新竹縣政府工程查核代表照片表

工程名稱：白蘭部落支線道路改善工程

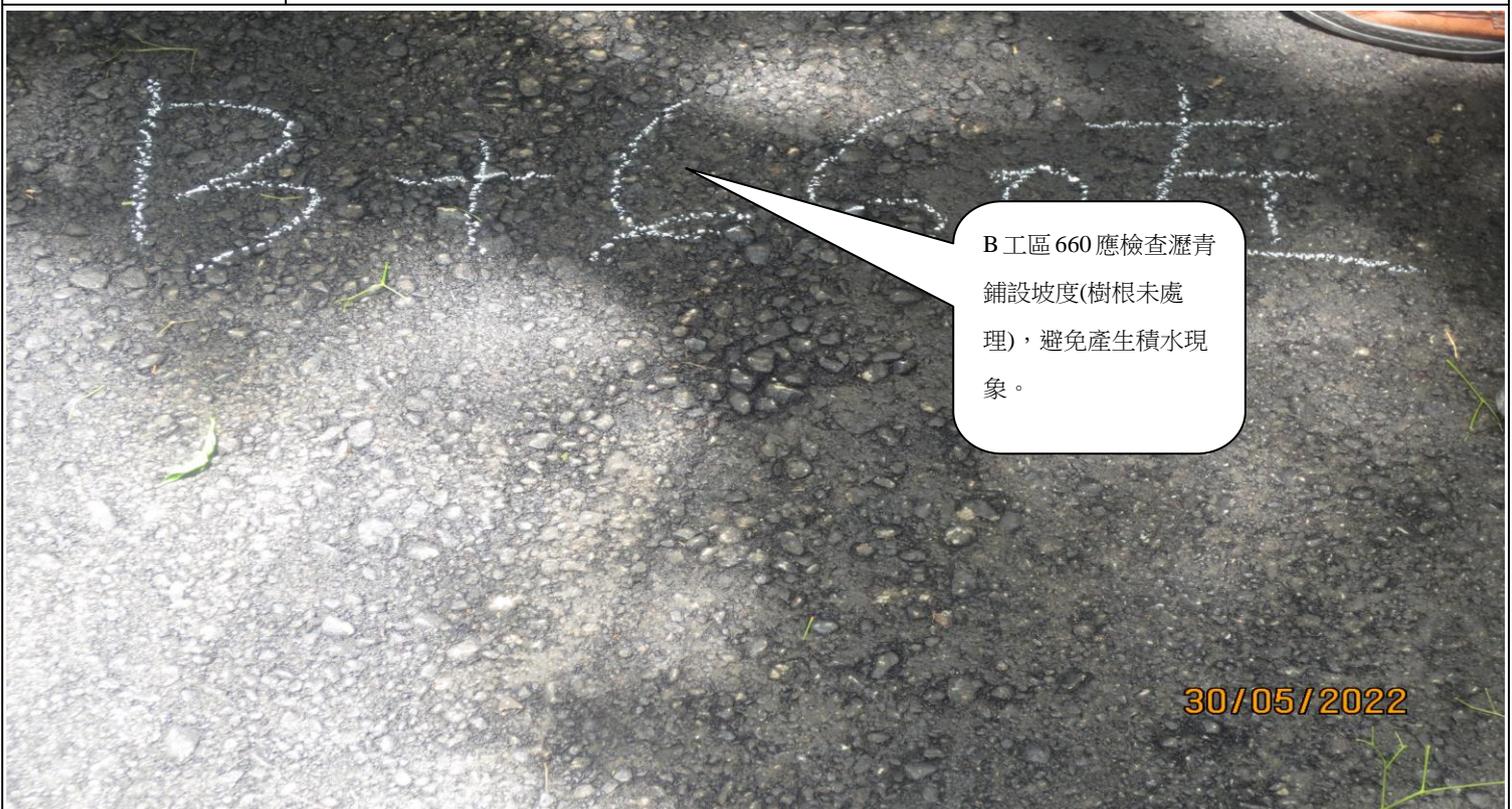
路樹植穴被瀝青
混凝土包覆無間
隙，影響路樹生
長。

路樹植穴被瀝青混凝土包覆無間隙，影響路樹生長。

B 工區 660 應檢查瀝青
鋪設坡度(樹根未處
理)，避免產生積水現
象。

B 工區 660 應檢查瀝青鋪設坡度(樹根未處理)，避免產生積水現象。

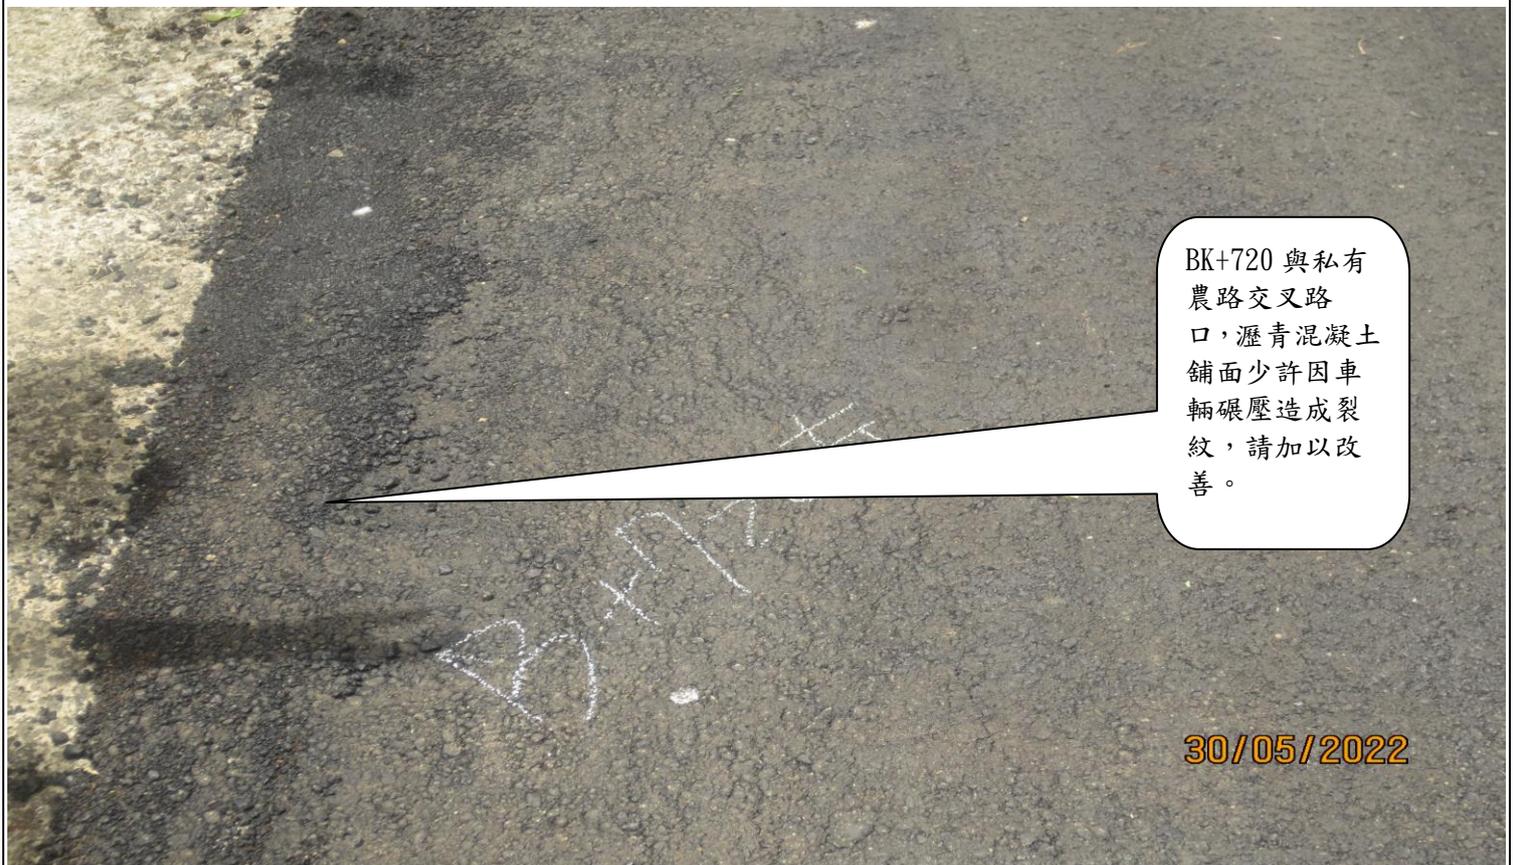
BK+890 瀝青混凝土
鋪面局部裂紋。

BK+890 瀝青混凝土鋪面局部裂紋。

BK+720 與私有
農路交叉路
口，瀝青混凝土
鋪面少許因車
輛碾壓造成裂
紋，請加以改
善。

BK+720 與私有農路交叉路口，瀝青混凝土鋪面少許因車輛碾壓造成裂紋，請加以改善。
